**RELATÓRIO TÉCNICO EM ATENDIMENTO AO
PARECER TÉCNICO GT-EMPREENHIMENTOS Nº 02/2021**

**PROCESSO IMPACTO 271/2020
(E-AMBIENTE CETESB.061400/2020-58)**

**LOTEAMENTO PARQUE MANDASSAIA
CAMPINAS, SP**

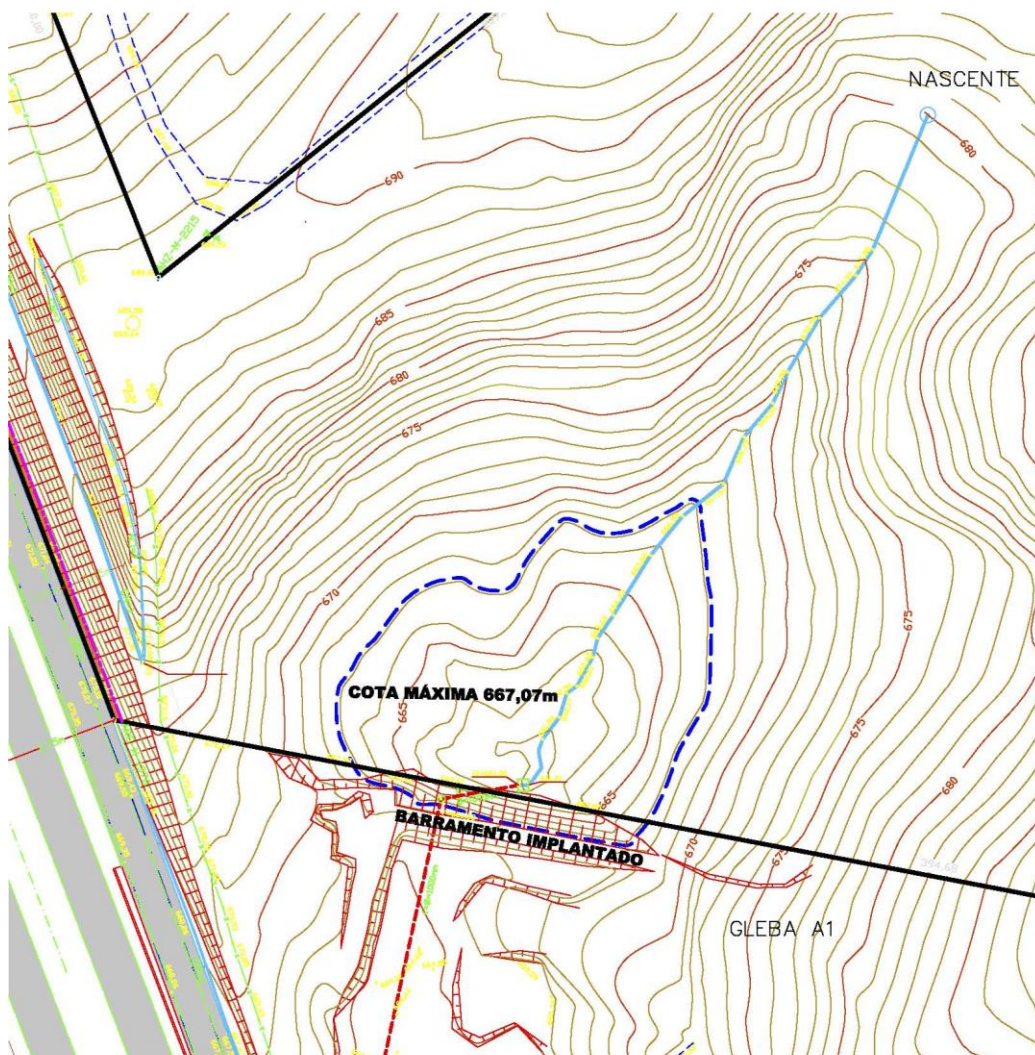
1. Comprovar submissão ao Departamento de Águas e Energia Elétrica (DAEE), para análise, de proposta de implantação, pelo empreendedor, de novo barramento de contenção de águas pluviais, a ser implantado com o objetivo de garantir a integridade da travessia na Rodovia Dom Pedro I (SP-065), à altura do km 129+050 e de permitir o escoamento da vazão compatível com o diâmetro das instalações hidráulicas já existentes, em complementação ao barramento já existente da Gleba A1 (contígua à Gleba A do empreendedor), objeto do Inquérito Civil (IC) nº 308/2005-MA-12ª-PJCAMP - Promotoria de Justiça do Meio Ambiente de Campinas. O conjunto de barramentos deverá proporcionar a contenção das águas pluviais advindas de empreendimentos contíguos (implantados e previstos) e da área de influência direta (AID) do empreendimento, considerando vazões promovidas por precipitações centenárias.

Avaliando as características topográficas ao longo do curso d'água à montante do barramento existente, que apresentam perfil de vale encaixado e vertentes íngremes (vide **Figura 1**), é possível verificar que a implantação de um segundo barramento implicaria em grande movimentação de terra, em área de preservação permanente, para gerar um pequeno volume de amortecimento, entendendo-se que tal alternativa deva ser descartada, uma vez que o barramento existente apresenta capacidade para suportar a implantação do empreendimento, conforme anteriormente demonstrado.

Com base no exposto, é possível concluir que o barramento já existente na Gleba A1 (contígua à Gleba A do empreendedor), o qual foi implantado de acordo com a Portaria DAEE nº 101/2017, apresenta capacidade para garantir a integridade da travessia na Rodovia Dom Pedro I (SP-065), à altura do km 129+050 e de permitir o escoamento da vazão compatível com o diâmetro das instalações hidráulicas já existentes, considerando vazões promovidas por precipitações centenárias e a contribuição de empreendimentos contíguos (implantados e previstos) localizados área de influência direta (bacia de contribuição).
